SAMRÅDSREDOGÖRELSE

Diarienummer KS2020/0823

Detaljplan för verksamheter (värmeverk och återvinningscentral)

MUNKEGÄRDE

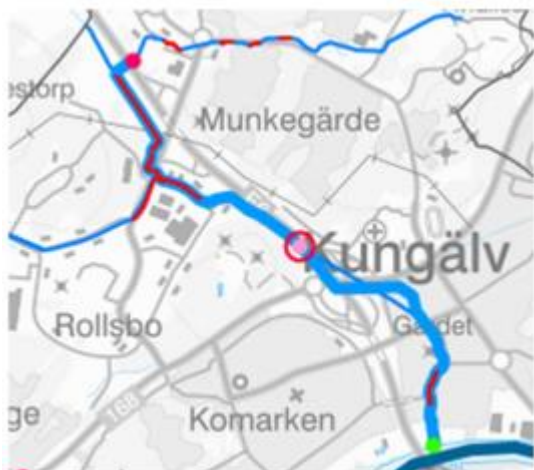
VA-verksamheten är frågande till gränsdragningen för aktuell plankarta. Till exempel ser verksamheternas avloppsanläggning hamna utanför aktuell plankarta och är inte reglerad i den gamla, vilket gör att den då kommer att ligga i NATUR/ÅKER och dess ytor är inte säkerställda. Likaså gäller för de dagvattenanläggningar som ligger utanför planområdet.

I planbeskrivningen görs en överblick över alla vattenflöden. Ansvarsfrågan är som följer:

Fjärrvärmeverket ansvarar för markbädden som hanterar hushållsavloppet (BDT+WC) för alla tre verksamheterna. Planområdet har utökats något för att omfatta även markbädden.

Fjärrvärmeverket ansvarar för den kondensatledning som går mellan verket och Komarksbäcken. Denna ledning befinner sig till största delen utanför planområdet.

ÅVC ansvarar för våtmarken som renar lakvatten och dagvatten ifrån deponin och sorteringsanläggningen. ÅVC ansvarar för de diken som leder till våtmarken, samt uppsamlingsbrunnen och de två trummor som finns i den naturliga lågpunkt ca 50 m norr om Energivägen där dagvatten från sorteringsanläggningen, renat dagvatten från fjärrvärmeverket, vatten från omgivande naturmark samt renat hushållsavloppsvatten från markbädden samlas. ÅVC ansvarar även för trumman under energivägen som leder till lågpunkten.

Kungälv Energi nyttjar inga dagvattenanläggningar utanför planområdet. Efter ombyggnad kommer allt dagvatten från fjärrvärmeverkets fastighet fördröjas och renas i en dagvattendamm inom Kungälv Energis fastighet.
